**Enquête publique unique  
préalable à la déclaration d'utilité publique concernant la réalisation d'une aire de  
grand passage sur le site dit du « Pont Barrage » sur les communes de Saint-  
Egrève et du Fontanil-Cornillon, la création de servitudes administratives de  
réseaux et d'accès et l'enquête parcellaire en vue de délimiter la liste des  
parcelles à exproprier.**

## **OBSERVATIONS ISSUES DE L'ENQUETE PUBLIQUE**

### **Synthèse des remarques et Observations du Commissaire Enquêteur**

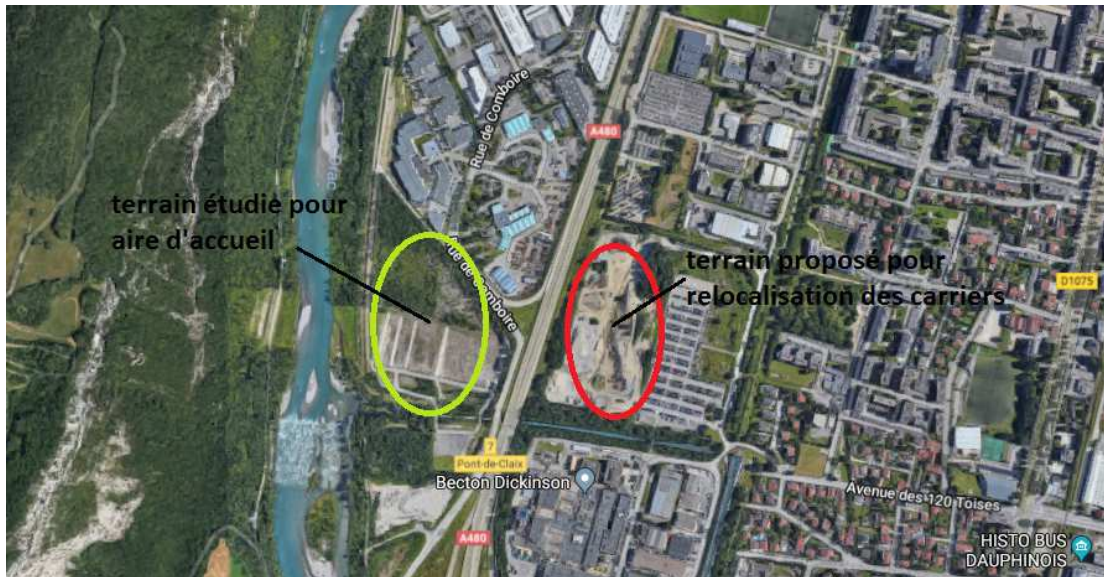
12. La préemption de ce terrain qui constituait une réserve foncière pour EDF, avec la possibilité de restauration de zone humide, réduit les possibilités pour EDF de compenser ses autres aménagements comme un nouvel équipement ou l'abattage de milliers d'arbres sur les digues. (H, I)

Le patrimoine foncier d'EDF doit permettre de mener des actions de compensation selon ses obligations.

Pour mémoire la parcelle n'est pas répertoriée en zone humide.
